諮問第 500 号

渋谷区笹塚一丁目の温泉動力の装置について

【諮問第500号 渋谷区笹塚一丁目の温泉動力の装置について】

図2 周囲 1000m 付近の様子

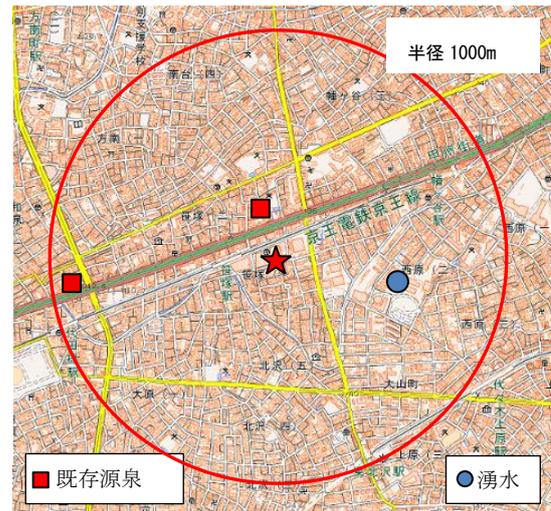
- (1) 温泉に係る地盤沈下防止対策及び適正利用について（参考資料1）
 - 半径1,000メートル以内に既存源泉あり
 - （揚湯量については地域一帯で日量150立方メートルに収まるよう、事業者間で協議済み）
- (2) 温泉動力の装置の許可に係る審査基準（参考資料2）
 - 吐出口断面積及び揚湯量は基準を満たす
- (3) 温泉掘削・動力許可に関わる井戸・湧水の取扱いについて（参考資料3）
 - 半径1,000メートル以内に配慮を要する井戸はない
 - 半径1,000メートル以内に湧水が存在するが、地域の環境の保全のため重要な役割を持つ湧水として区による指定等は受けていない
